Modulo per la presentazione delle osservazioni per i piani/programmi/progetti sottoposti a procedimenti di valutazione ambientale di competenza statale

Il/La Sottoscritto/a BRUNO OLIVIERI

CLUB ALPINO ITALIANO GRUPPO REGIONALE MARCHE

ID: 12498 Progetto per la realizzazione di un impianto eolico costituito da n.12 aerogeneratori connesso alla rete elettrica di distribuzione ubicato entro i territori comunali di Monte Cavallo, Pieve Torina e Serravalle di Chienti (MC) della potenza totale di 49,4 MW

MAPPA SENTIERO ITALIA SU GOOGLE EARTH - LEGENDA:

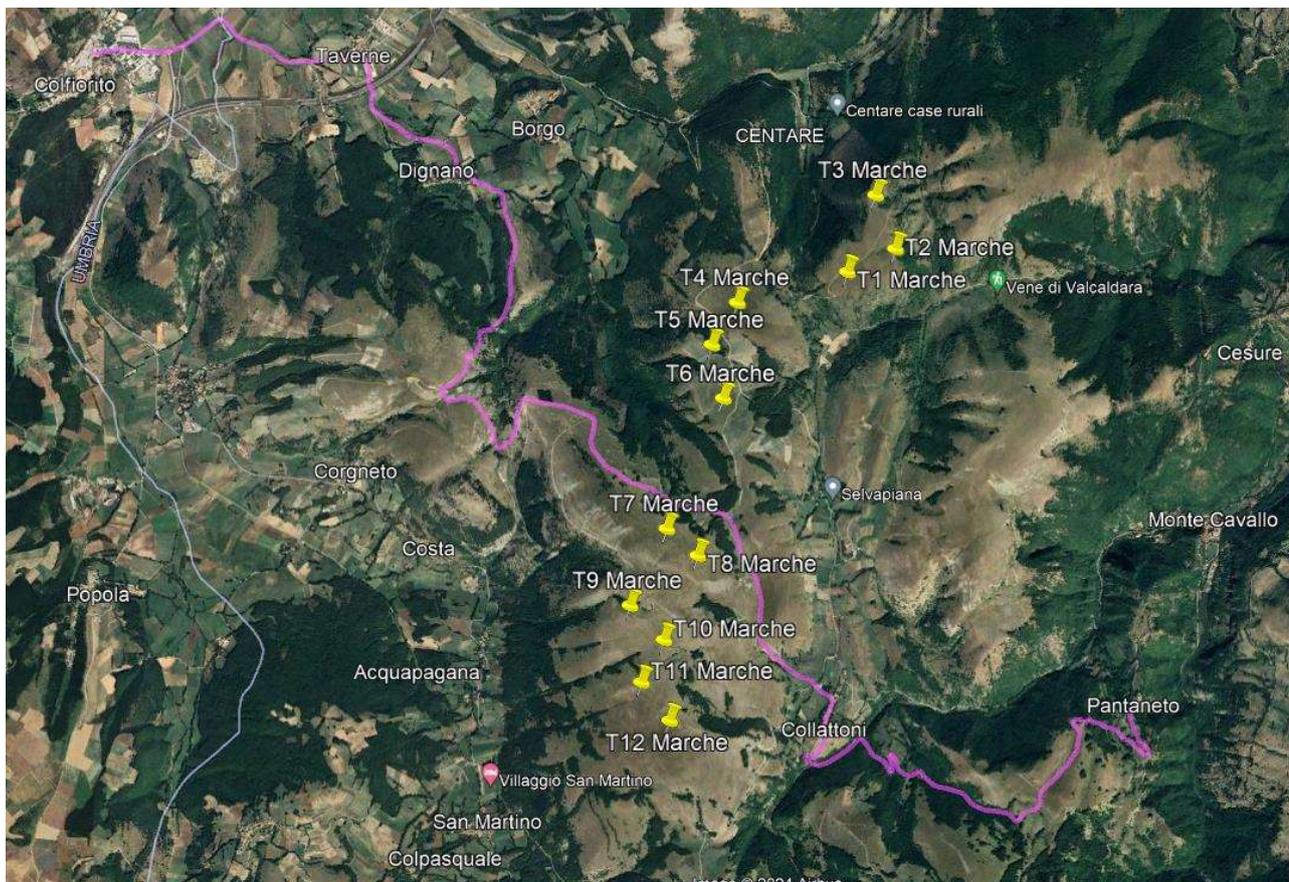
Tra queste risulta particolarmente significativo il SENTIERO ITALIA (SI) CAI N07, relativo alla tappa da Colfiorito (PG in Umbria) a Pantaneto (MC nelle Marche), che passa proprio nel centro dell'impianto eolico, lasciando 6 torri alla propria sinistra e altrettante alla propria destra, come ben visibile dalla mappa sotto riportata ed elaborata su base Google Earth.
